Regelung Bootsstationierung

Bereich mit Änderung 2024

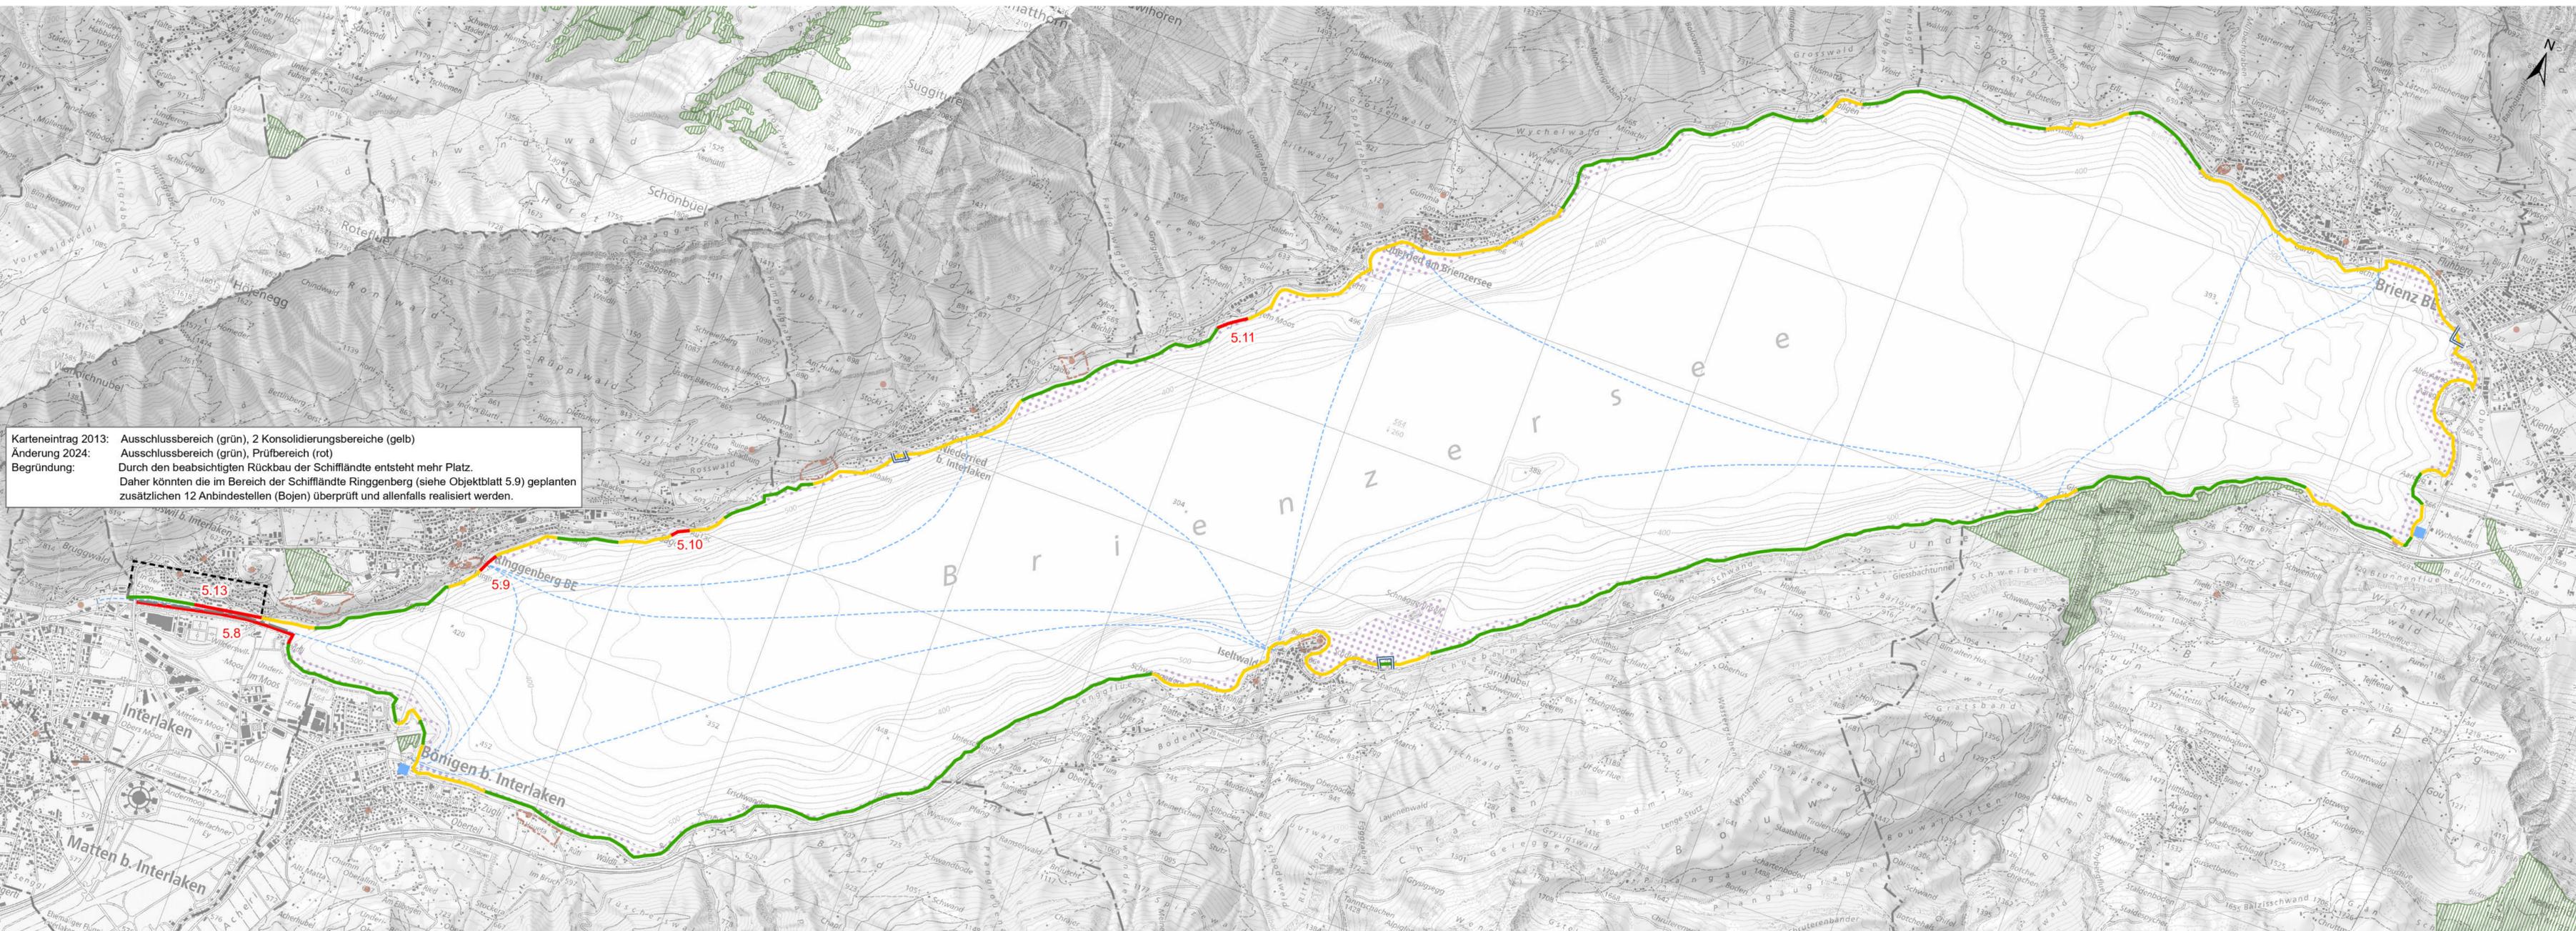
Karteneintrag 2013: Ausschlussbereich (grün), 2 Konsolidierungsbereiche (gelb)
 Änderung 2024: Ausschlussbereich (grün), Prüfungsbereich (rot)
 Begründung: Durch den beabsichtigten Rückbau der Schiffplände entsteht mehr Platz. Daher könnten die im Bereich der Schiffplände Ringenberg (siehe Objektblatt 5.9) geplanten zusätzlichen 12 Anbindestellen (Bojen) überprüft und allenfalls realisiert werden.
